Transversale Kaala Gomen - Lot 1 - Tr02

Localisation des examens et avis géotechniques

25/11/2024

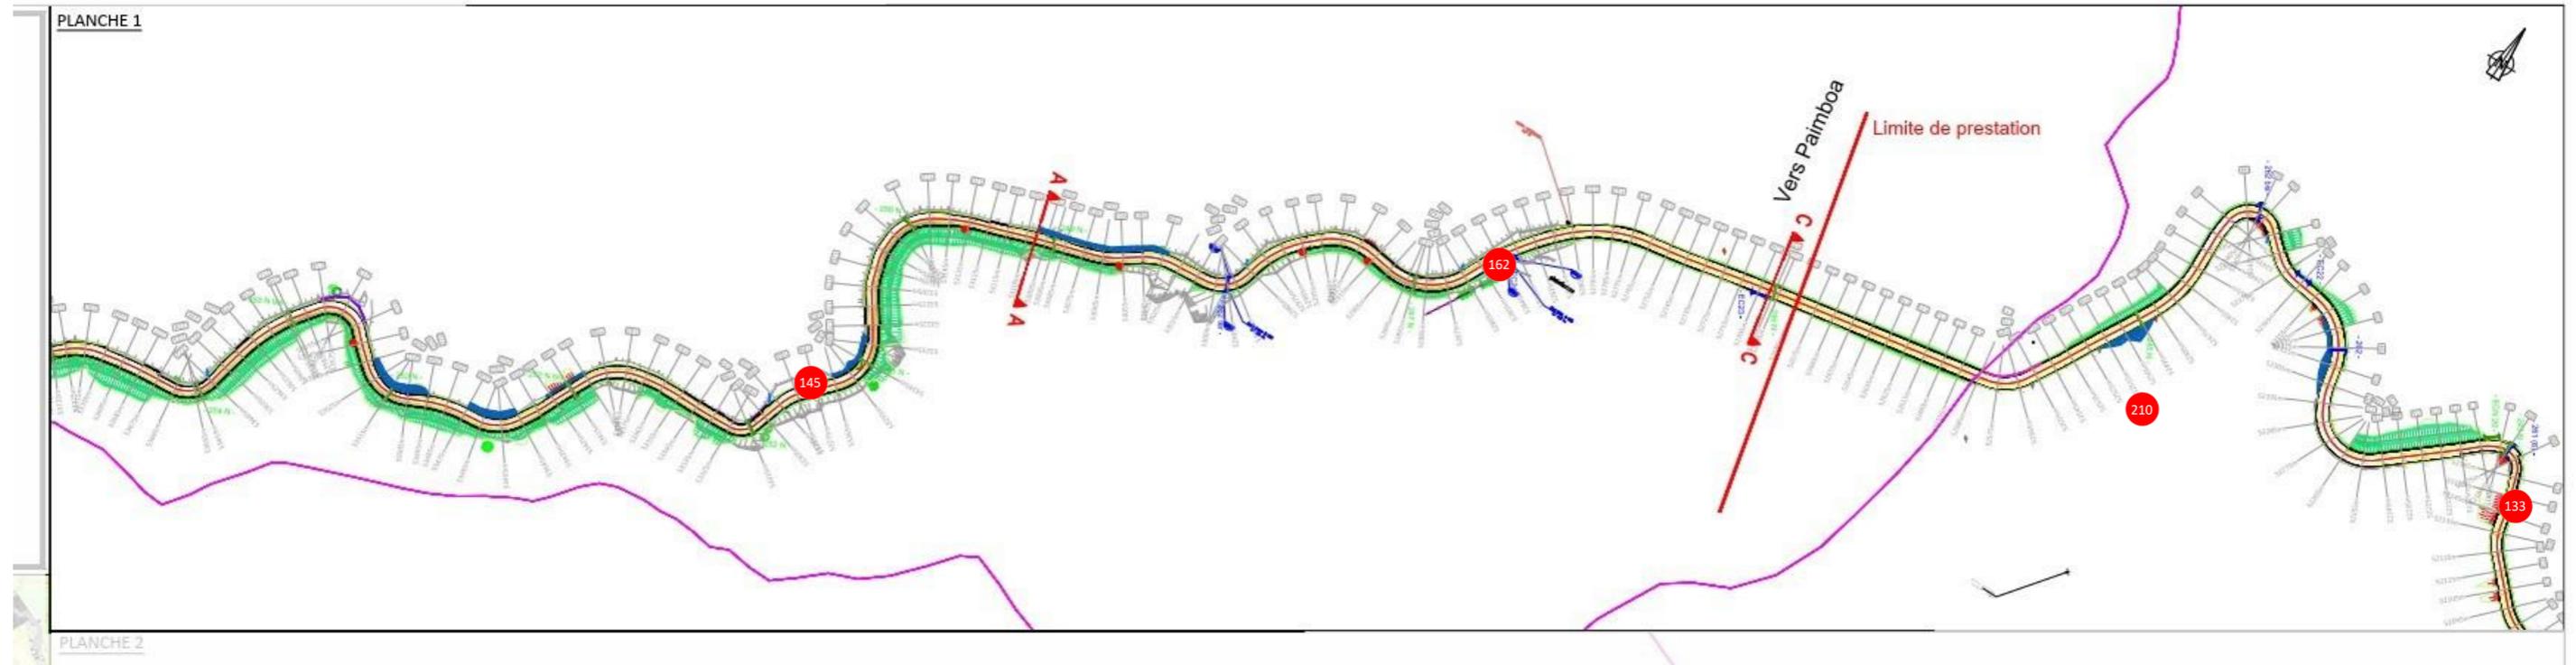
133

Étude complémentaire à prévoir pour élargissement

**Plan - Transversale Kaala Gomen - Lot 1 - Tr02 / Rapport Géotechnique /
TC1.1 - PL40 - PK 58030-59610 - Extrait 1**

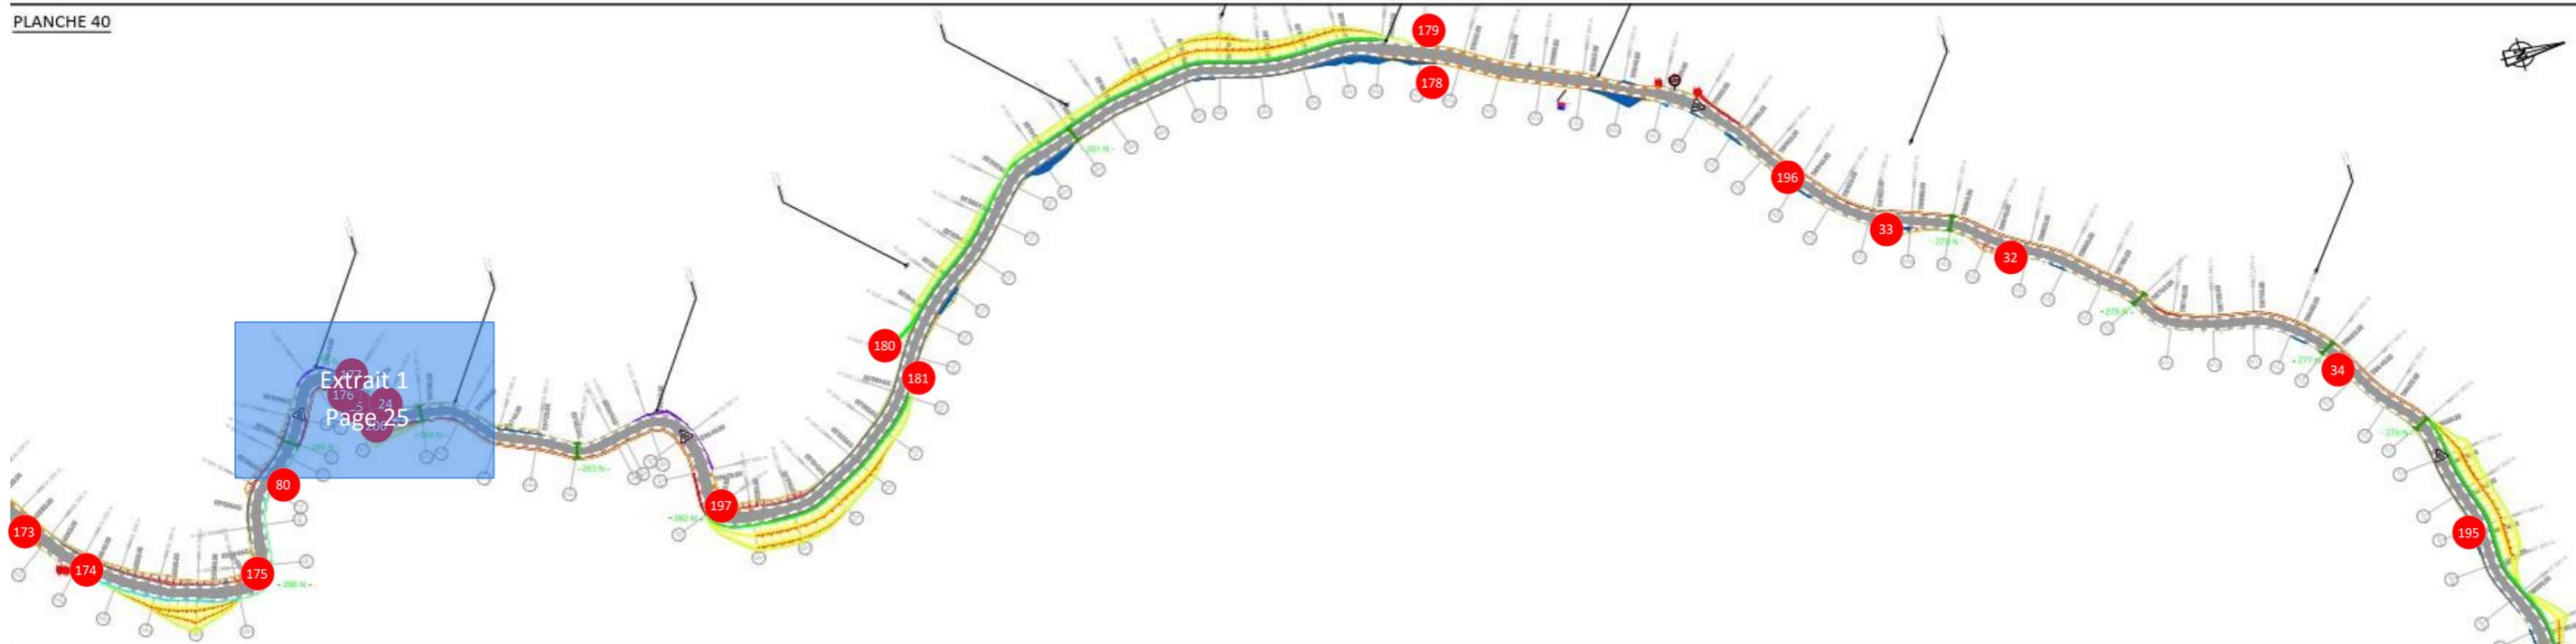
N°		LOT	ENTREPRISE	INTITULÉ	DATE BUTOIR	LOCALISATION	OBSERVATIONS	ÉTAT
24		3 GEOTECHNICIEN		Avis n*5 LGC	08/10/2024			À corriger
25		3 GEOTECHNICIEN		Avis n*5 LGC	08/10/2024			À corriger
32	X	3 GEOTECHNICIEN		Avis sur enrochement	08/10/2024		Une clé a été ajoutée	À corriger
33		3 GEOTECHNICIEN		Avis sur enrochement	08/10/2024			À corriger
34	X	3 GEOTECHNICIEN		Avis sur enrochement	08/10/2024			À corriger
80		3 GEOTECHNICIEN		Avis sur talus	08/10/2024		Demande du geotechnicien	À corriger
173				Zone en toit merlon à remplacer par une bordure	08/10/2024			À corriger
174				Exutoire de fossé à finir	08/10/2024			À corriger
175				Sortie tête de buse existante à bétonner	05/12/2024			À corriger
176				Nettoyer entrée existante traversée busée et améliorer	08/10/2024		Buse existante	À corriger
177				Descente existante à reprendre.	08/10/2024			À corriger
178				Sortie fossé à bétonner	08/10/2024			À corriger

179				Ravine centrale à protéger par une bordure	08/10/2024		Merlon à créer	À corriger
180				Sortie fossé à bétonner	08/10/2024			À corriger
181				Sortie fossé à bétonner	08/10/2024			À corriger
195		3 GEOTECHNICIEN		Fondations d'enrochement	08/10/2024			À corriger
196				Ravines à traiter avec des bordures et un exutoires	08/10/2024			À corriger
197		3 GEOTECHNICIEN		Mission complémentaire géotechnique à faire. voir CRV5	08/10/2024	Traversée busée existante à refaire + reprise enrochement suite cavitation.		À corriger
206		3 GEOTECHNICIEN		Talus non conforme. Voir CRV6 P823	08/10/2024			À corriger
